Fra: Liv Stidsing Reher-Langberg <lst@museumoj.dk>
Sendt: 13. oktober 2021 14:19
Til: institution Plan
Emne: Arkæologisk udtalelse vedr. Lokalplan 090-707 Boligområde ved Vester Hesseldal

Indsigelse til lokalplan 090-707 Boligområde ved Vester Hesseldal

Indsigelse til Lokalplan 090-707 Boligområde ved Vester Hesseldal

Indsigelse til lokalplan 090-070 Boligområde ved Vester Hesseldal Grenå

Kortbilag 2

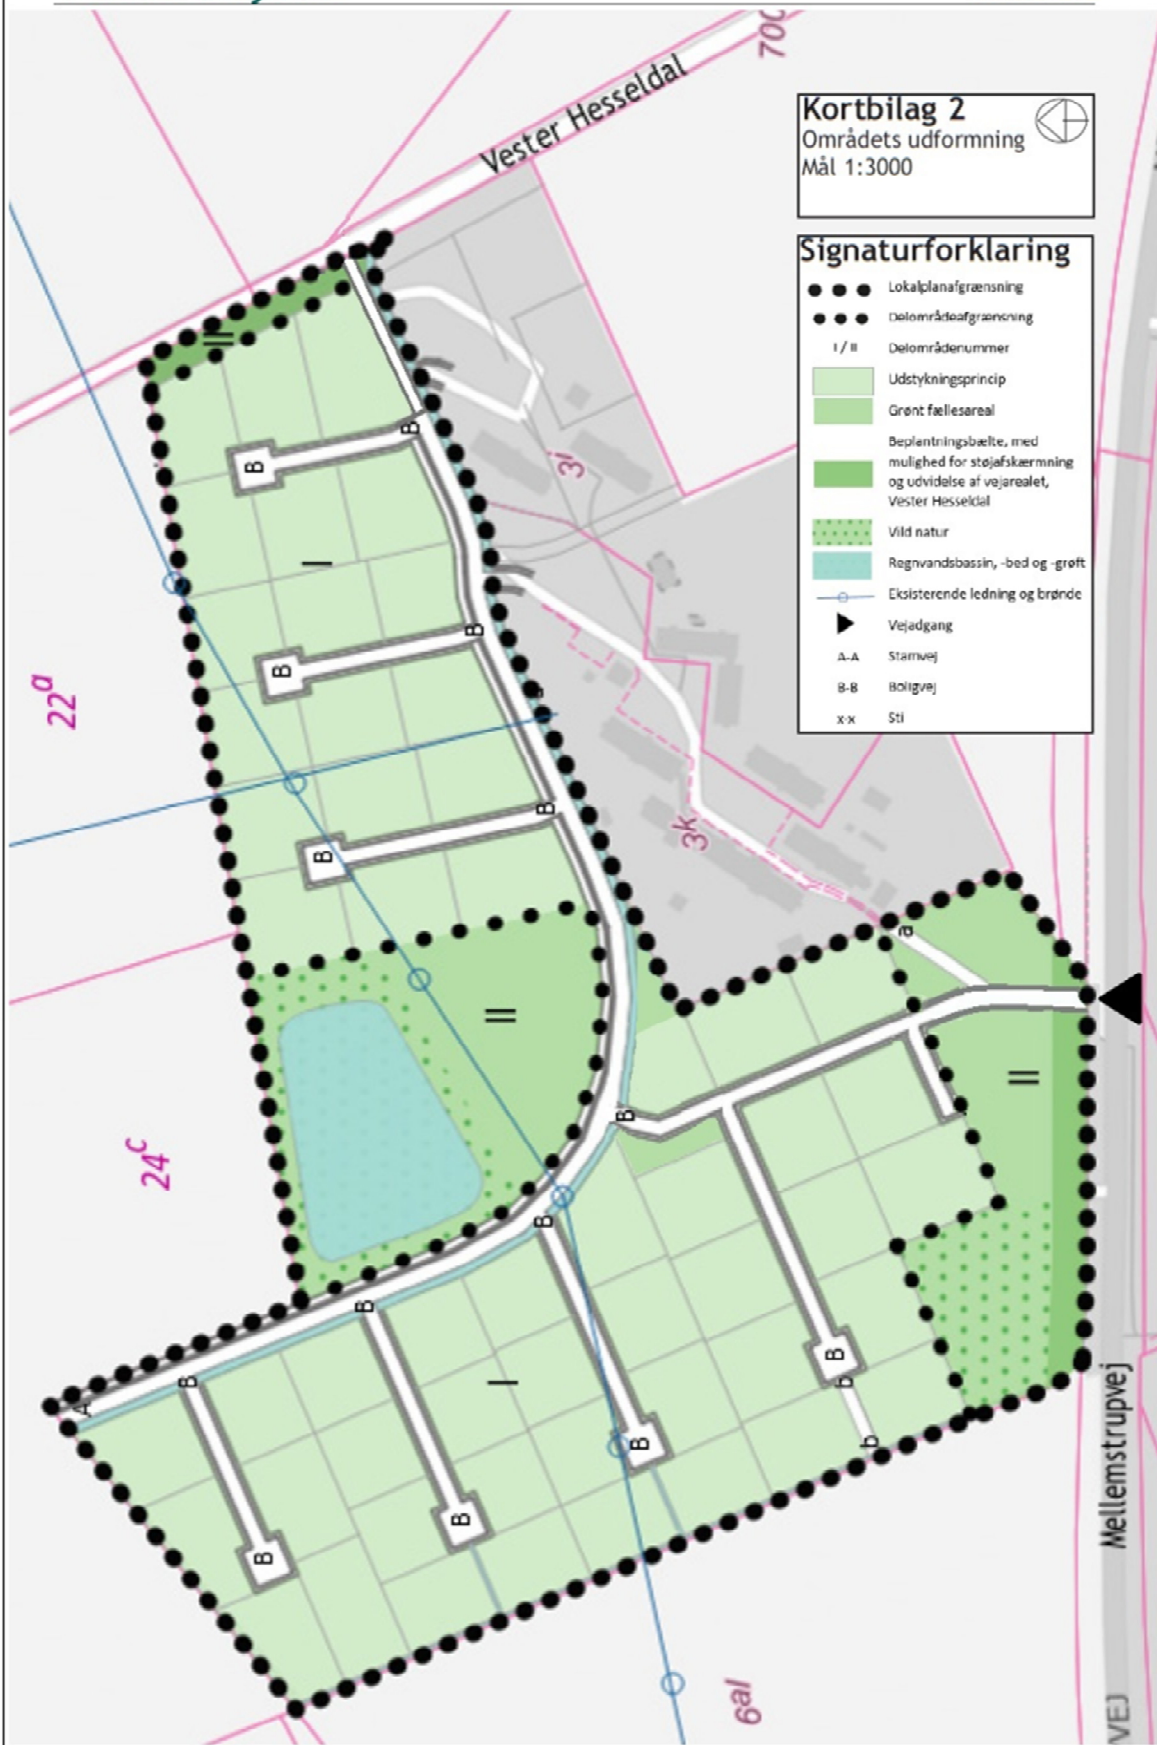
Men det ikke kun de nye boligejere vi er bekymret for, men også trafikken til og fra byggepladserne. Vores ønske er at vejen skal flyttes, så indkørslen til det nye byggeområde er fra Mellestrupvej, ideelt set mellem Børnehaven og Mellemgården.

PS. vi har sammen lavet et udkast til hvordan den ny vejplan kunne se ud

For det første undre det mig at man uden nogen form for varsel tillader sig at tegne den kommende adgangsvej med tilhørende cykelsti og grøft delvist inde på min grund. Så vidt jeg kan måle på tegningen antager man at man kan etablere grøften og en del af vejen på min side af skel, man har jo godt nok undladt at tegne de eks. skel ind der hvor man overskrider dem, men det er fortsat min vurdering ud fra kort bilag 2.
